### CONCEPTO TECNICO No. CT- 3914 de 2003

Revisión de Estudio Particular de Respuesta de Amplificación Local de Ondas Sísmicas  
Decreto 074 de Enero de 2001

**LOCALIDAD :** Usaquén  
**BARRIO :** Caobos Salazar – UPZ 13 – Los Cedros  
**SOLICITANTE :** Carlos Jaime Restrepo – Espinosa & Restrepo  
**ASUNTO :** Revisión del "Estudio Geotécnico y de Efectos Locales – Proyecto Hacienda El Cedro".  
**FECHA :** Octubre 04 de 2003

Gráfico 1. Espectro de Respuesta Propuesto

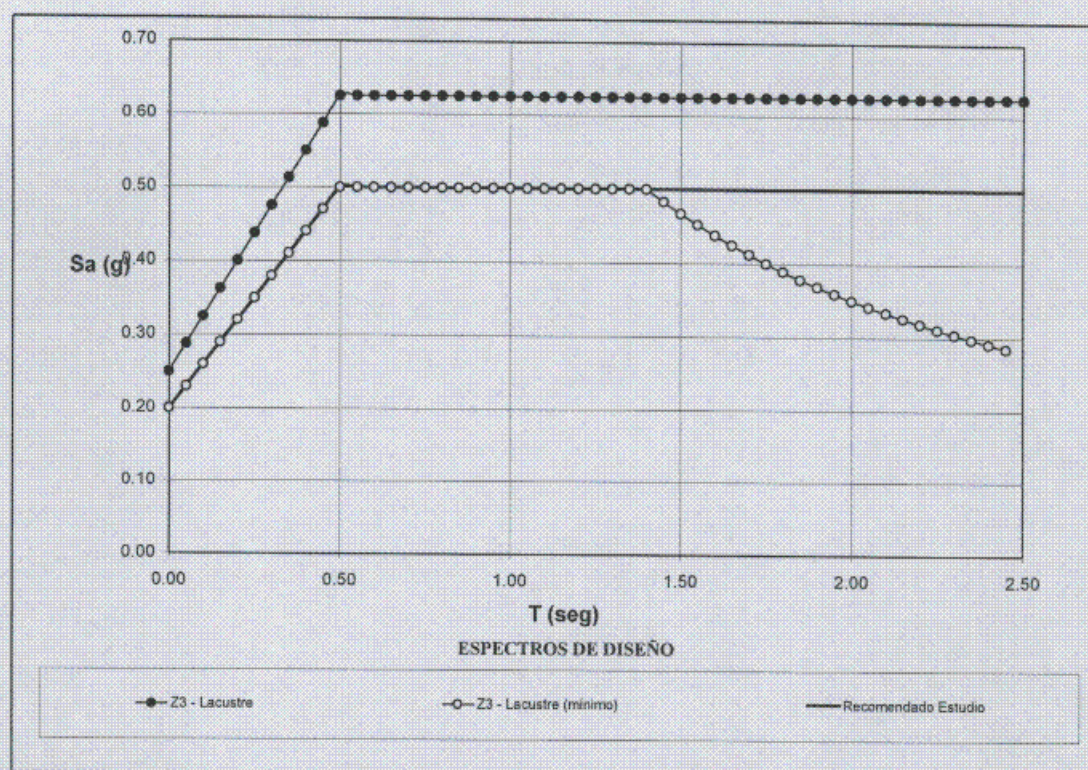
- Se solicita aclarar cuales son los parámetros dinámicos de suelo empleados para cada uno de los estratos definidos. Esto es, se solicita referenciar las 20 curvas de laboratorio presentadas en el anexo con el correspondiente material del perfil, mencionando brevemente la validez y conveniencia en la aplicación de las mismas.
10. Se solicita al consultor revisar los espectros de respuesta calculados (valores de entrada, ordenes de magnitud, etc), por cuanto los valores pico calculados para todos los registros de entrada se encuentran localizados a partir de periodos superiores a cuatro (4.0) segundos, lo cual representa una respuesta del suelo en extremo peculiar.
